經濟部標準檢驗局 書函

主旨：檢送本局115年1月8日召開「115年度第1次防火門檢測驗證一致性會議」紀錄，已公布於本局物性檢測技術一致性會議專區電子佈告網頁，請自行於網址(<https://www.bsmi.gov.tw/wSite/1p?ctNode=8822&CtUnit=3082&BaseDSD=7&mp=1>)下載參閱，請查照。

115 年第 1 次防火門檢測驗證一致性會議紀錄

附圖一

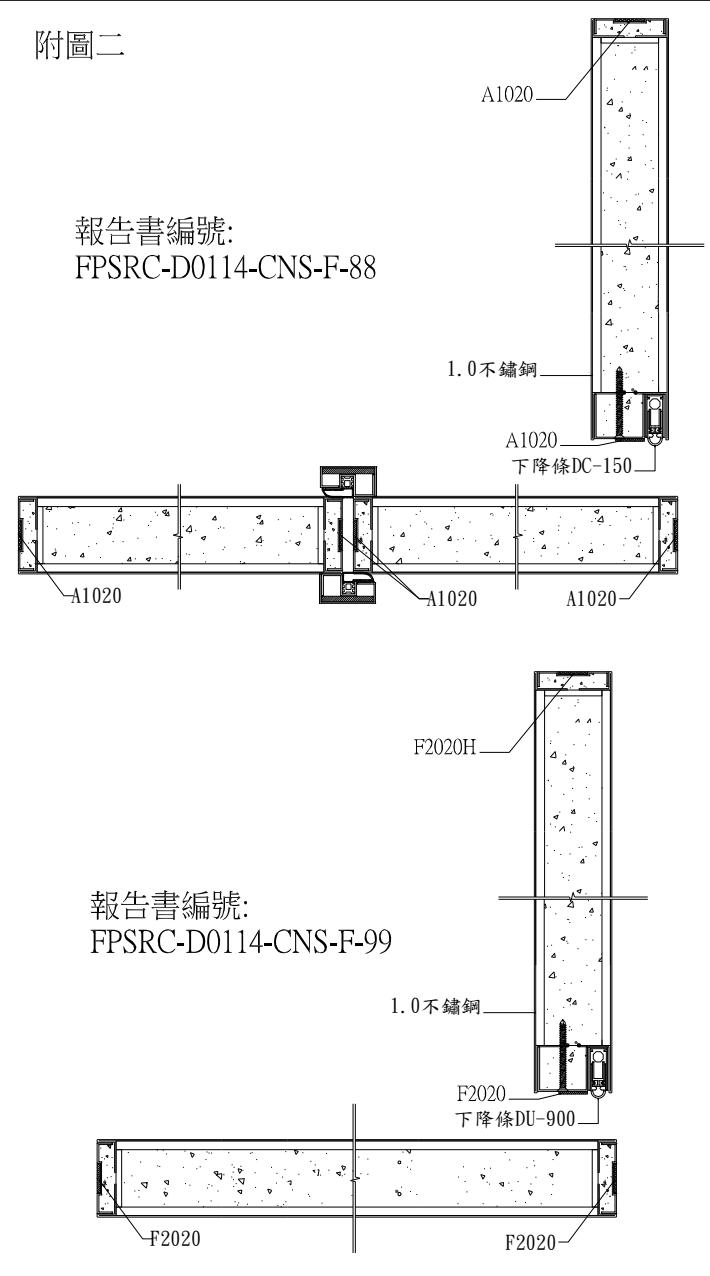
案由：有關國碳硬質防煙條A型系列可否和F型系列判同型式替換，
提請討論。

- 一、 A型與F型防煙條的材質、寬度與厚度皆相同，差異性在於背膠厚薄，例如：同樣是 1.0mm 厚*20mm 寬的防煙條材質，A型系列之背膠約 0.3mm 厚，F型系列之背膠則是 1.0mm 厚(如附圖一)。
- 二、 在一些相同或相似門扇結構，且相同耐火性之防火門上也分別通過貼A型或F型防煙條之試驗(如附圖一之二)。
- 三、 在第一點所提到之背膠最厚 1.0mm，在燒測加熱燃燒過程中發熱量不大，因此對燒測結果影響不大。且在第二點也提供 2組試驗報告，一組貼A型、另 1組則貼F型防煙條，證明無論貼A型或F型皆能通過測試。

- 一、 防煙條之替換應依同型式判定原則第十、(五)條，防煙條屬配件，在替換封邊時可一併整組替代。
- 二、 依提案單位所提案例，考量防煙條其主要差異在於其遇火時之膨脹率，若A、F型之防煙條主體規格(包括膨脹率、材質)均相同，應可互換；然應考量不同背膠厚度造成門縫差異與原門扇之符合性。另對於防煙條之重要參數(如：材質、膨脹率)應請供應商提供技術文件以供比對判定。

附圖二

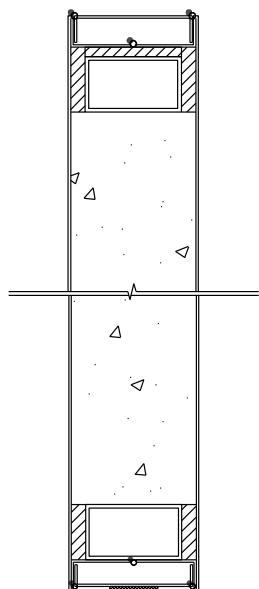
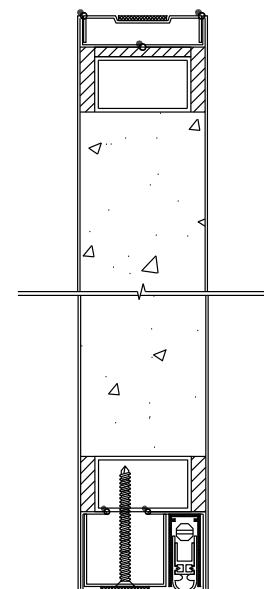
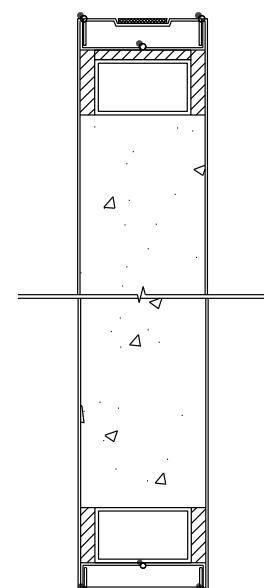
案由：門扇下方隱藏式下降條取消時，原先相對應位置之封邊型式可否採用其他同型式下方封邊之型式，提請討論。

依照 114 年度第一次一致性會議，議題二之決議：有關於取消下降壓條時，其封邊型式應採用與該門扇之上封邊相同之型式或經同型式判定後之封邊型式。當取消下降壓條時，門扇下方封邊型式可否採用其他同型式下方封邊之型式(如附圖二)

- 一、依本局 114 年 1 月 14 日「114 年第 1 次防火門檢測驗證一致性會議」之議題二決議辦理。
- 二、本局 114 年 1 月 14 日「114 年第 1 次防火門檢測驗證一致性會議」之議題二決議摘錄如後：「有關於取消下降壓條時，其封邊型式應採用與該門扇之上封邊相同之型式或經同型式判定後之封邊型式，且門扇與樓板之間隙應符合規定。」

附圖三

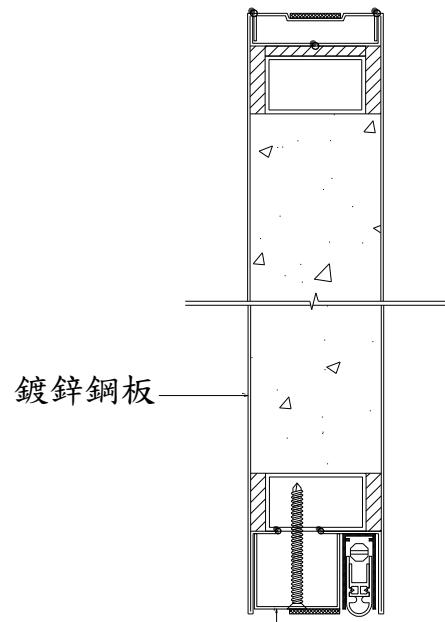
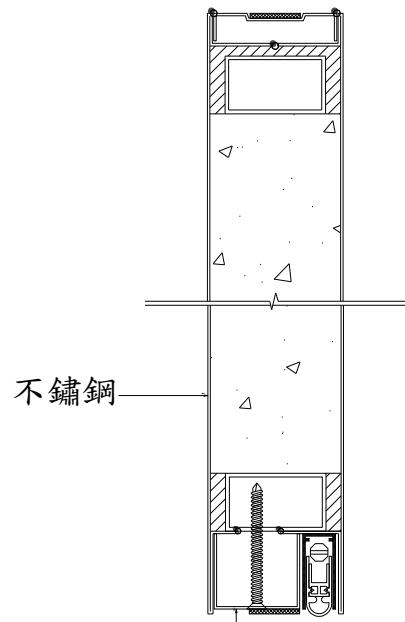
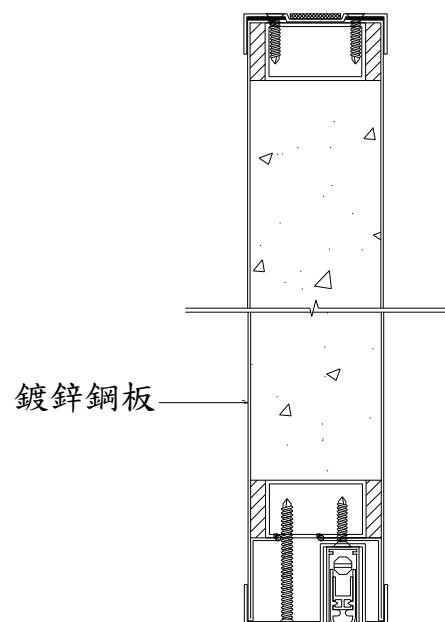
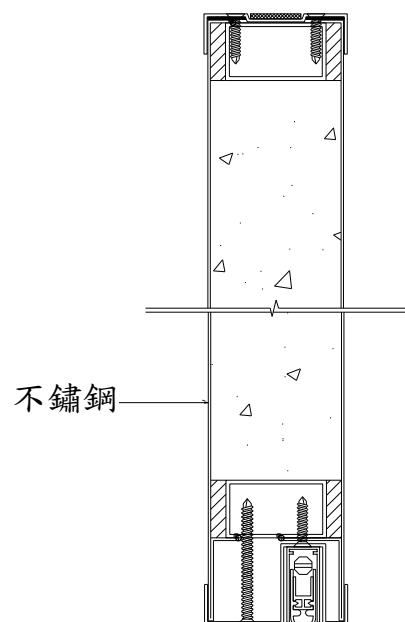
案由：1支下降壓條在同型式防火門,不同封邊型式燒測通過後，爾後是否燒測其他品牌下降條時,只需搭配其中一種封邊型式燒測,通過後即可在其他封邊型式使用，提請討論。

- 一、 實驗室判下降條同型式替換時,需連同適用於引用報告書下降條局部補強方式及結構整組植入,並取代原報告書之局部補強方式。所謂局部補強其中包含下封邊型式,因有些下封邊型式根本無法植入手至其他的同型式防火門之封邊型式上使用,等同下降條無法替換至其他的同型式防火門上。因此同 1 支下降條須在所需之封邊型式上一一測過方可使用。(如附圖三)
- 二、 若同一品牌型號之下降條(下稱 A 下降條)已在所有封邊型式(如附圖三)測式通過後，以實驗驗證、推理之方式，其他品牌之下降條(下稱 B 下降條)若在所燒測通過之其中一組封邊型式上也通過測試，在學理上，理應可判至其他封邊型式上使用，而不須再一一燒測，增加燒測成本。

- 一、 有關下降條之同型式判定，應依現行同型式封邊判定即可替換。
- 二、 依說明二所述，若前述 4 種封邊由 A 下降條換裝 B 下降條時，並無需任何調整(包括槽口型式、尺寸、或任何補強件等)即可換裝 B 下降條，則同意 B 下降條在代表性封邊測試通過後得延伸使用，惟執行同型式判定時，應提供所有之測試資料供比對判定之用。

附圖四

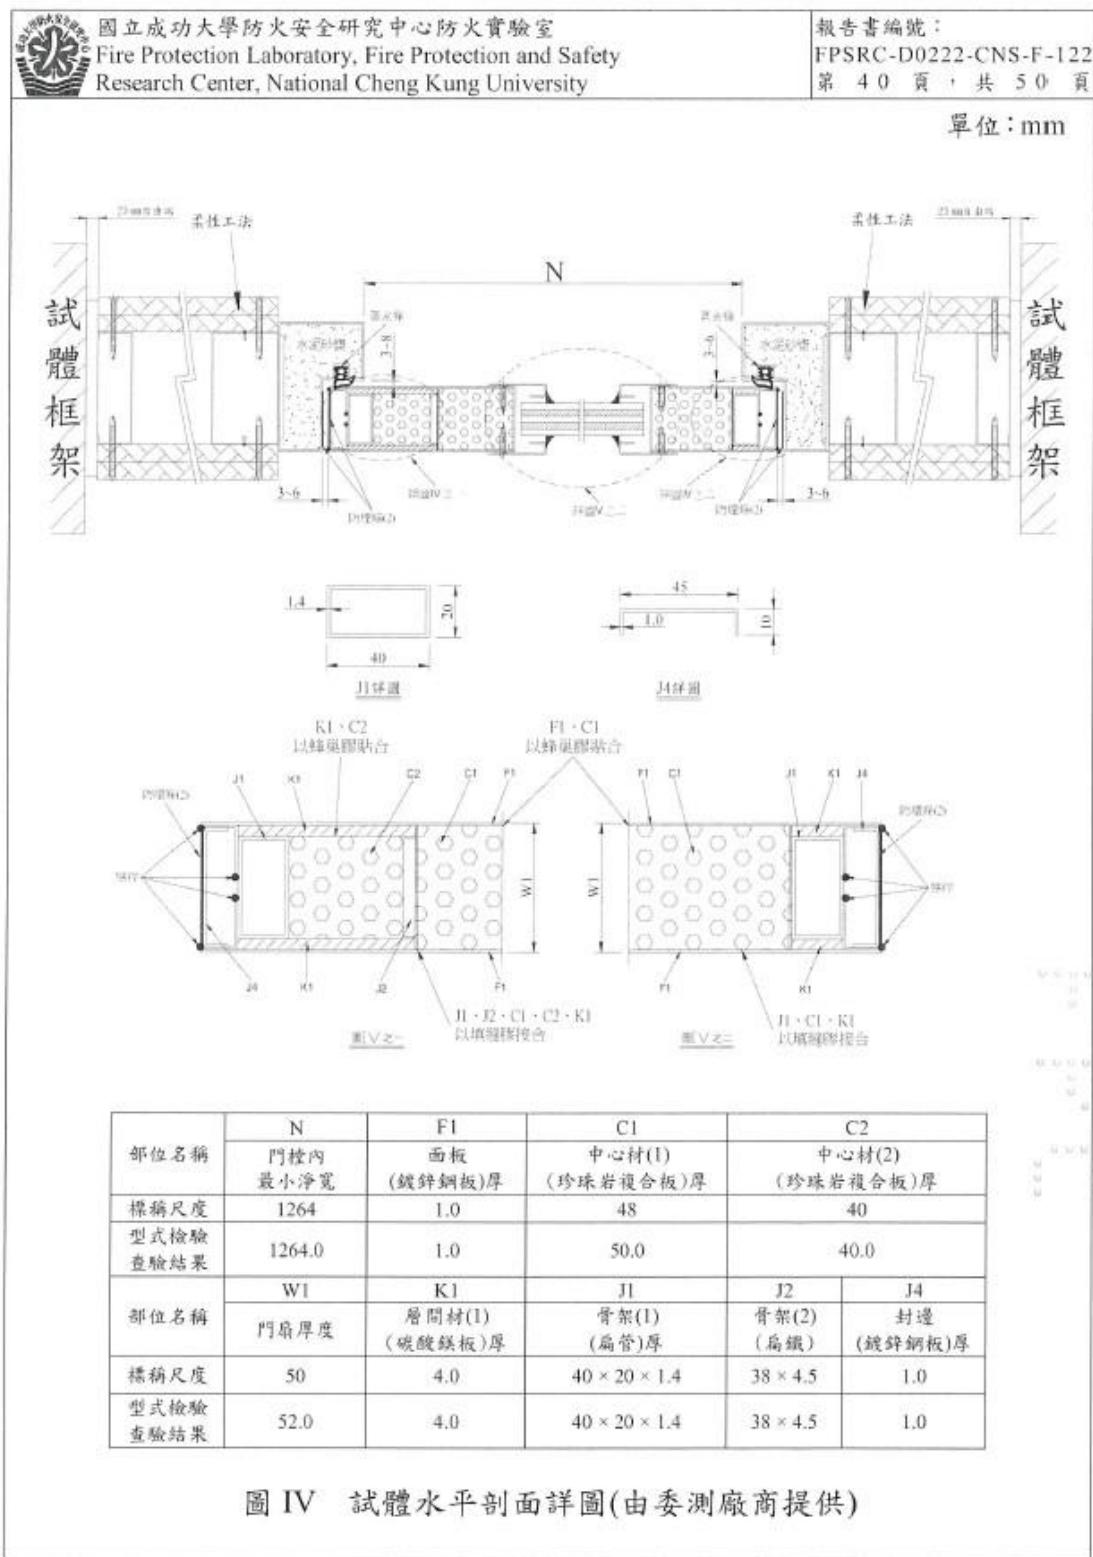
案由：中心材(珍珠岩複合板)厚度材證與實驗室測量有誤差，竟被認定不同結構，並不受理同型式判定的申請，提請討論。

主張 1：材料進口商從未進口 50mm 珍珠岩複合板、中心材是否允許有公差範圍

- 一、任何原料、板材應以其額定規格值做為比較判定依據，對於額定值之量測及製造允許公差，應以相關國際/國家標準、產業標準等為依歸，若無相關標準得參考，建議由產、官、學研訂定之。本案中心材尺度許可差應可參照 CNS 14164 規定辦理(如附圖四)，惟現行防火門常用之中心材珍珠岩複合板之厚度大都約為 48mm，其厚度遠大於 CNS 14164 規定之尺寸，經會議討論，現行使用額定厚度為 46mm、48mm、50mm 等中心材，其厚度之允許公差為 $\pm 1\text{mm}$ 。
- 二、防火門試驗時之規格、尺寸查核，其實測板材厚度之公差超過前述之許可差時，應以不同材質、結構判定之。

附圖五-2

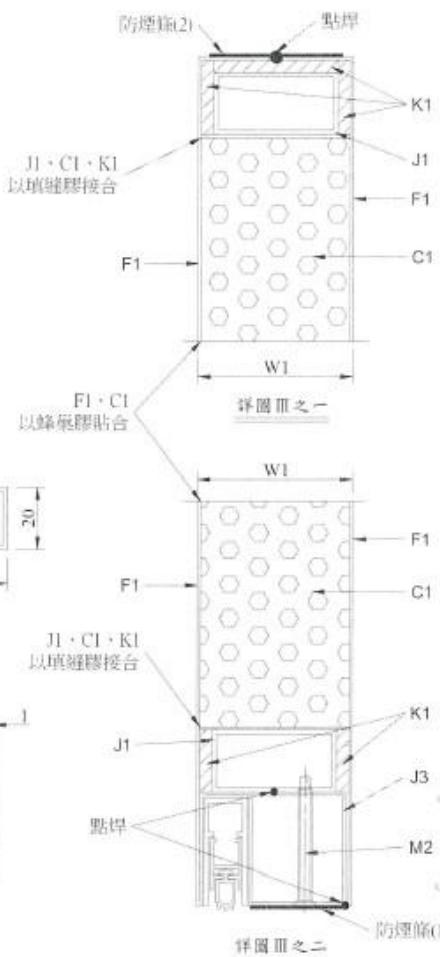
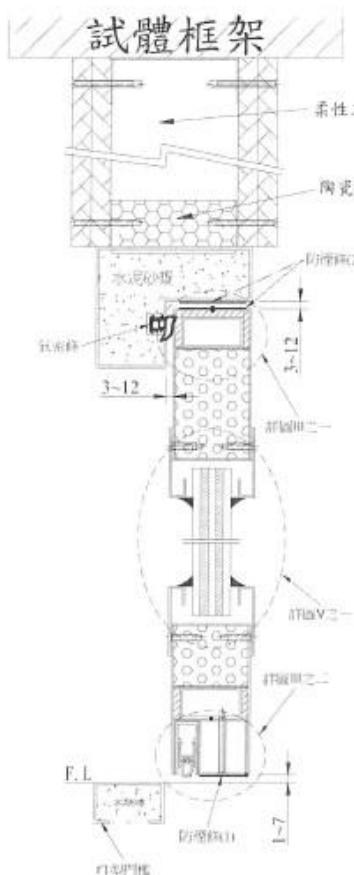
鋼製防火門報告書D0222-CNS-F-122(檢附垂直、水平剖面詳、骨架詳圖欲辦理同型式判定，但因中心材C1(珍珠岩複合板)厚度問題被認定不同結構)。

試驗報告中：材證為 48mm、實驗室實際量測為 50mm

主張 2：整體設計皆為中心材 48mm 方式設計(如封邊 45+板厚 4，門扇厚度應該為 50mm)

附圖五-3

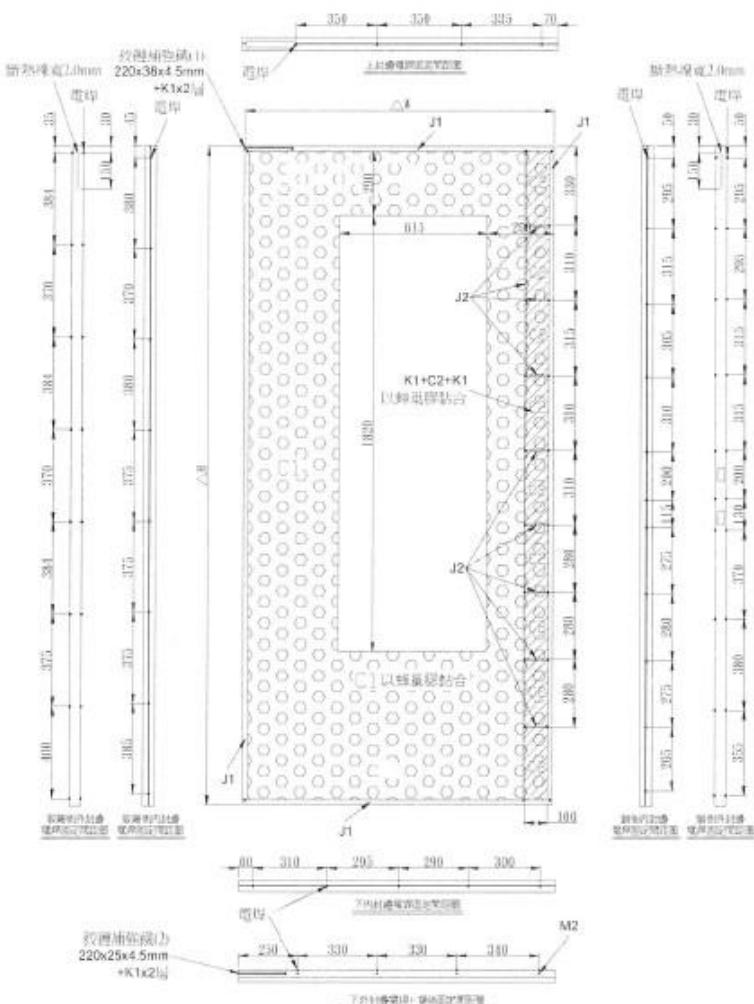
主張 3：鎖側為中心材(C2 珍珠岩複合板 40mm+K1 碳酸鎂板 4mm*2)，厚度為 48mm，鎖及封邊是否允許單獨同判

附圖六

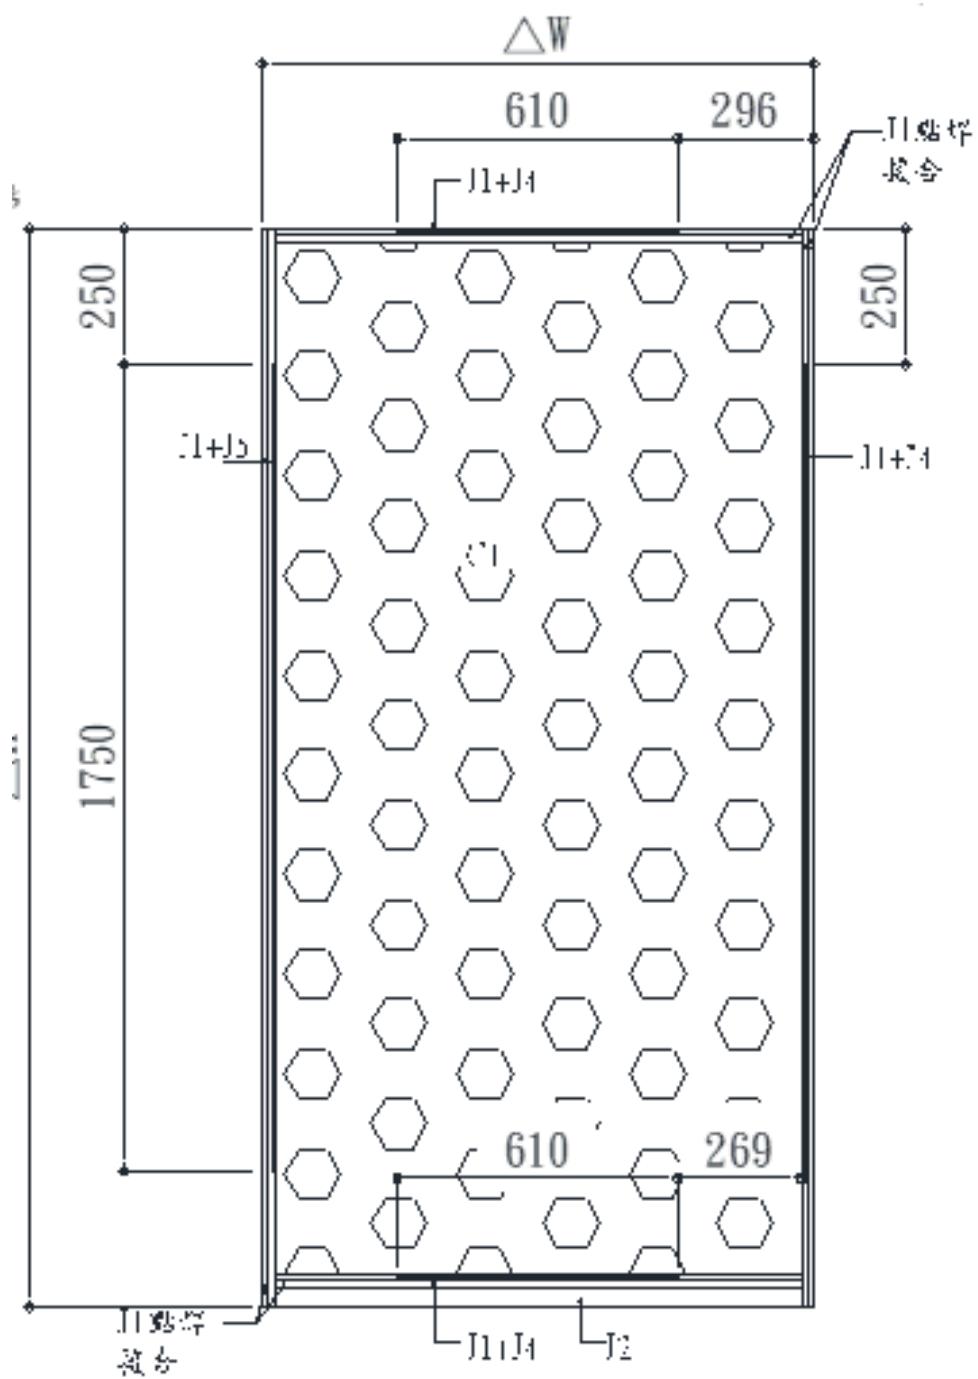
案由：同型式判定的基準，是相似結構、相同結構還是經驗法則？
請討論。

- 1.折板架構的型式型式(附件 1)
- 2.鎖部補強型式判定(附件 2)
- 3.鉸鍊部補強模式(附件 3)

但這些條件的判定究竟是相似結構還是相同結構還是實驗室的經驗法則？

- D) . 於扁管內塞鍍鋅鋼板是否為補強件或為門扇結構之一部份，經討論決議，該鋼板仍依結構上之實際用途判定之，若其確實係為了強化旗形鉸鏈/蝶形鉸鏈/重型鉸鏈之鎖固而加裝者，應可判定為五金補強件，惟該結構未來作成其他同型式判定時應整組移植，而非分段為之。
- 四、如上提案單位所提之工法若為附圖六之範例，於門扇 4 側之骨架中均有加裝鍍鋅鋼板，則該扁管內塞鍍鋅鋼板之工法不宜視為五金補強件。

附圖七

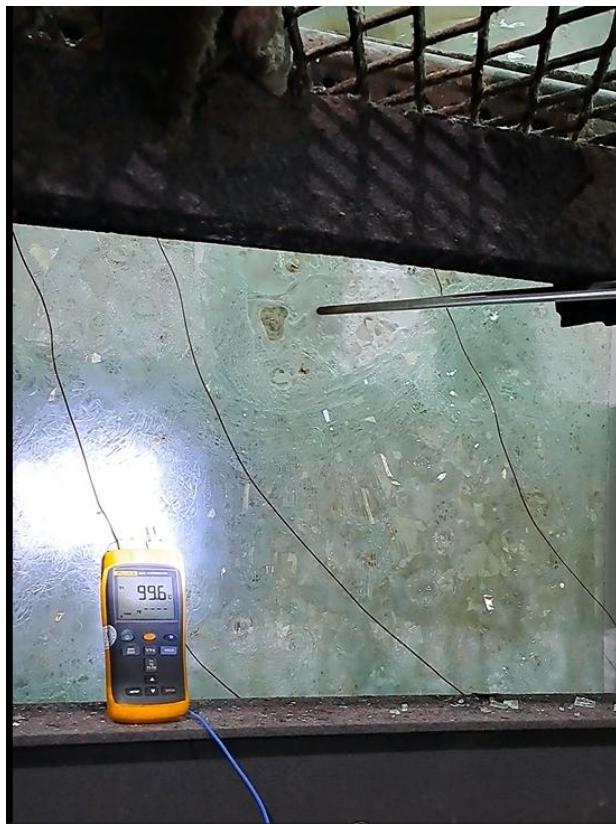
礦物(玻璃)製防火門在防火測燒的過程中，因外層的玻璃破裂，造成貼在玻璃上測溫點掉落。雖後續使用移動式熱電偶繼續量測，但造成測試過程中有 3 分鐘無溫度紀錄。

依移動式熱電偶之量測最後測試溫度低於標準要求值，且亦無出火現象。請問該報告是否可接受，提請討論。

依據實驗室所提之資料，本案應屬測試過程不可預期之狀況，測試實驗室已盡可能採用移動式電熱偶器補足後續之背溫點之紀錄，本案同意測試實驗室於能確保量測準確性之狀況下，依所紀錄之數據出具試驗報告，惟於報告中應確實說明量測結果與標準要求(1 分鐘至少紀錄 1 次背溫)差異之原因，與該測溫點後續使用之紀錄設備。

圖 3-2

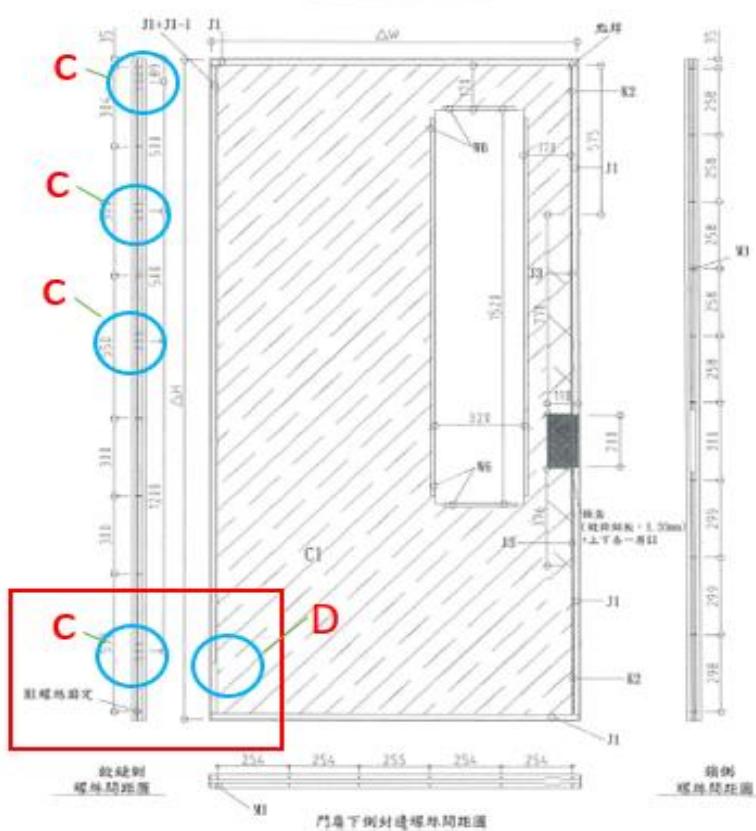
- 一、建築用防火門同型式判定原則第 2 點第 3 款已定義相似門扇結構，係指門扇因下列情事致使部分門扇結構不同，經本局認可指定試驗室試驗確認不影響耐火性；屬第三目者，再經本局召開會議審查同意者。1.配合五金配件、鑲嵌玻璃使用之補強結構不同。2.因應門扇尺度大小變更而影響骨架數量不同。3.前二目以外不變更門扇骨架排列之門扇結構，有國內外大專院校學者或國際期刊發表之研究佐證其不影響門扇結構強度。
- 二、對於補強件或是門扇結構之認定，應依同型式判定原則規定，對於特殊個案之認定，應以符合同型式判定原則之精神依實際工法之技術、經驗法則等相關資訊判定之，若確有認定之疑義者，則可另召開一致性會議討論。
- 三、依提案單位舉例(附件 1、2)之同型式判定皆為樓梯工法(從下到上連接上下骨架)，屬相似結構，作成之同型式判定尚無違反本局同型式判定原則。提案單位另提(如附件 3 之圖 3-2 中

附件 4

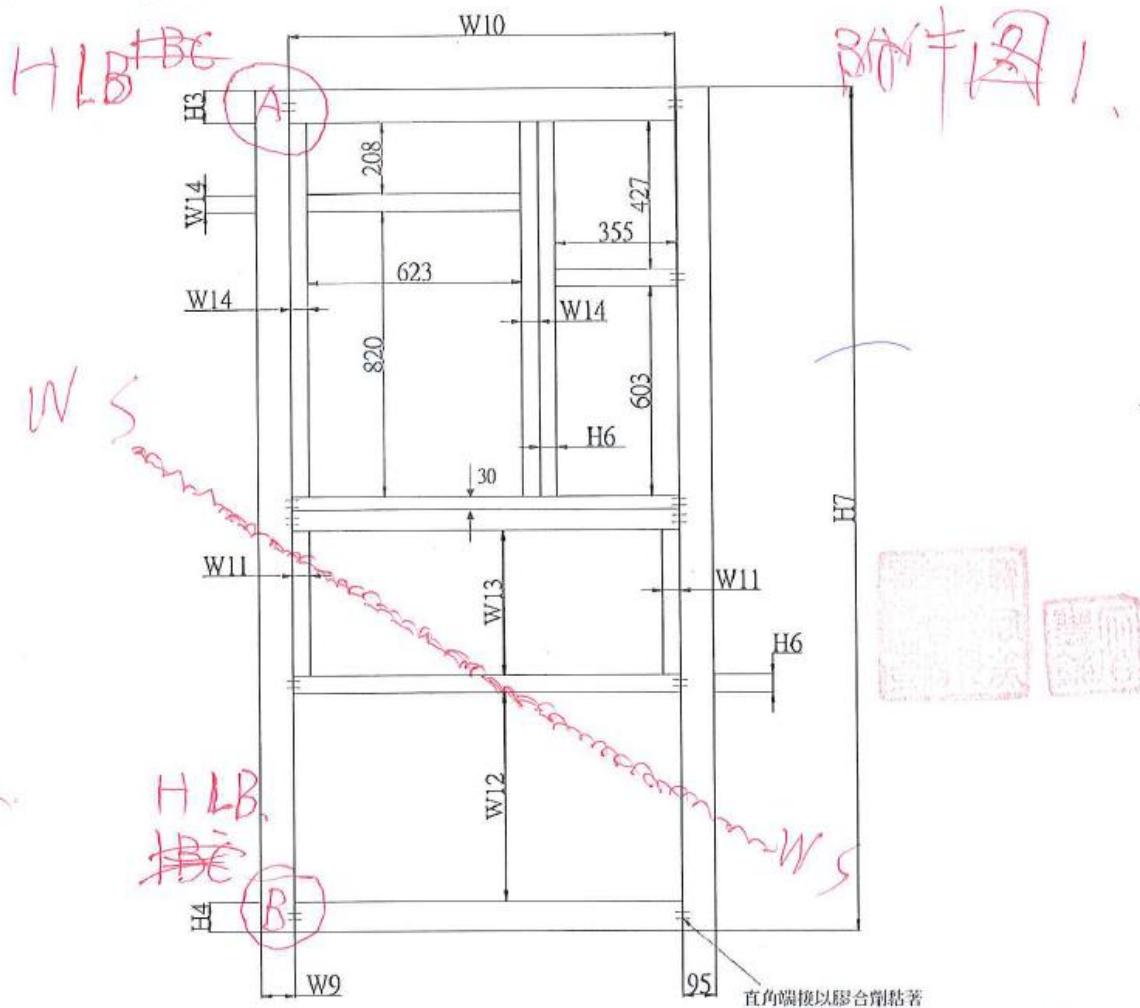
- 一、依據 113 年 12 月 24 日公告「應施檢驗建築用防火門商品之相關檢驗規定修正對照表」，其中「其他檢驗規定」第四點(略)，第(一)項規定，敝公司原依 CNS 11227(91 年版)取得之證書主型式，於向貴局或所屬分局申請變更試驗報告期限註冊時，凡該原 CNS 11227(91 年版)證書主型式之門扇結構維持不變，並依 CNS 11227-1(105 年版)執行試驗且通過者，其試驗報告所取得之同型式判定報告不設有效期限。
- 二、敝公司原 CNS 11227(91 年版)證書主型式，其 TAF 試驗報告編號為 TABCML-93FDP-107R1(附件 4)，該報告第九頁第(4)項所示之門扇內骨圖(如附件 1)，其門扇結構未有變更，並包含五金配件、讓嵌玻璃門檻、門扇封邊及面飾材等構造，皆與依 CNS 11227-1(105 年版)試驗通之主型式相同，其 TAF 試驗報告書編號 CNS-11227-11007(附件 5)，並與該報告第十二頁所示之門扇結構內骨架圖一致。
- 三、結結構比對，兩者於結構最弱斷面之 WS 點完全相同。另考量該結構為門扇，其圖示右側結構於上、中、下位置皆設有鉸鏈支撐，且分別採用 92mm、93mm 及 95mm 之角材；左側 CNS 11227-1 與 CNS 11227 之門扇結構，其 WS 點位置及結構及結構形式亦原完全一致，並經結構技師確認無異。

依本案提案單位所示之資料(附件 4、附件 5)，經會議討論，本局認可指定試驗室代表、公會代表等一致認定所述兩扇木製防火門之結構不相同。

附件 5

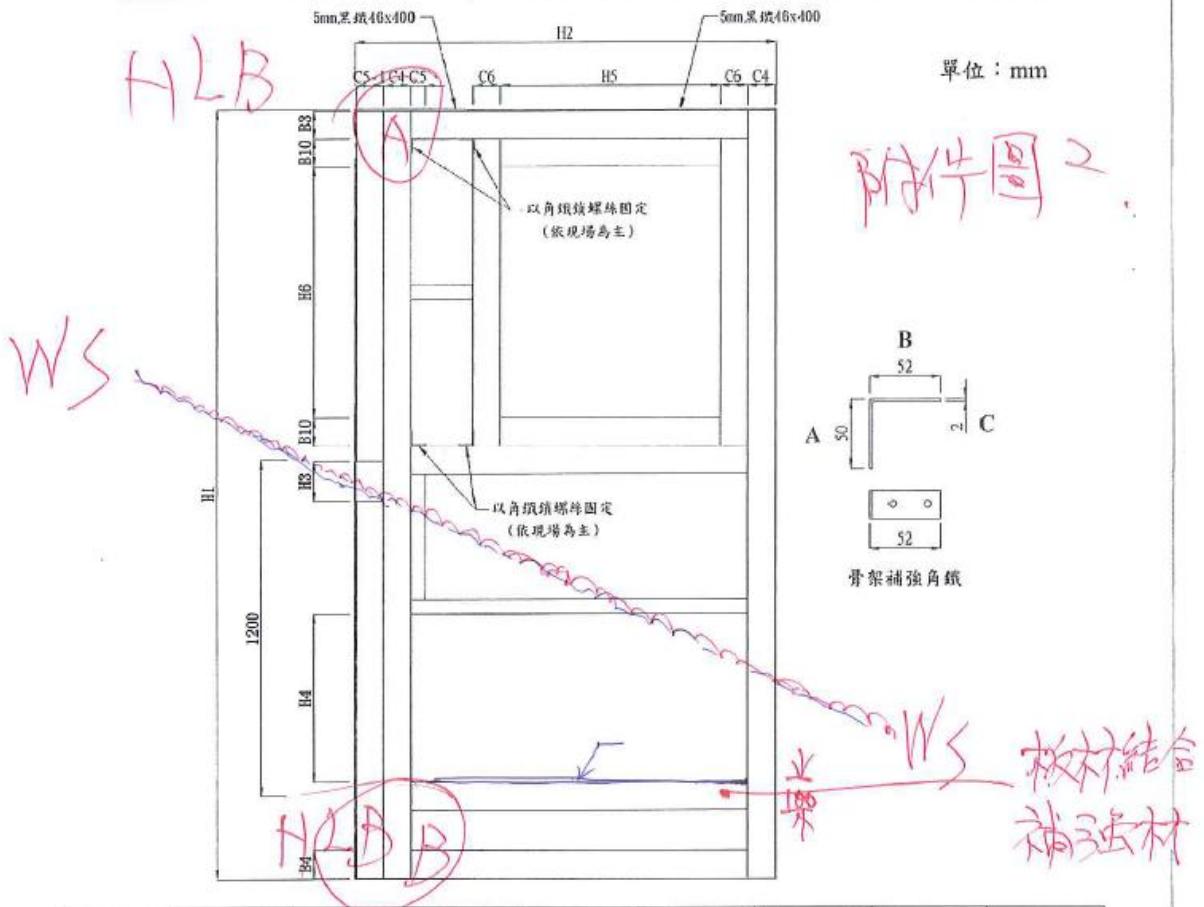
- 一、兩種門扇結構皆為讓嵌玻璃型式，故其視窗補強材均可取消。
- 二、(附圖 2)所示之下方皮材結合補強材，係因該門扇高度為 2750mm，已超過一般 2400mm 板材高度，爰增設貼合之支撐材，屬高度需求之補強設材，可可認定不同型式結構。
- 三、兩結構中之 WS 線，皆係經水平 HLB 點加載後所判定之結構最弱點，符合水平與垂直結構之強弱認定。
- 四、綜上所述，敝公司原依 CNS 11227(91 年版)取得之證書主型式，其門扇結構予五金配置、讓嵌玻璃門檻、門扇封邊、面飾

材及內骨架形式等均未變更，並與依 CNS 11227-1(105 年版)試驗通過之主型式結構配置、受力條件及結構最弱斷面向 WS 點)判定結果完全一致，且經結構技師確認無結構差異。因此，該主型式符合「應施檢驗建築用防火門商品之相關檢驗規定修正對照表」中「其他檢驗規定」第四點(略)第(一)項規定，其依 CNS 11227-1(105 年版)試驗所取得之同型式判定報告，得不設有效期限。
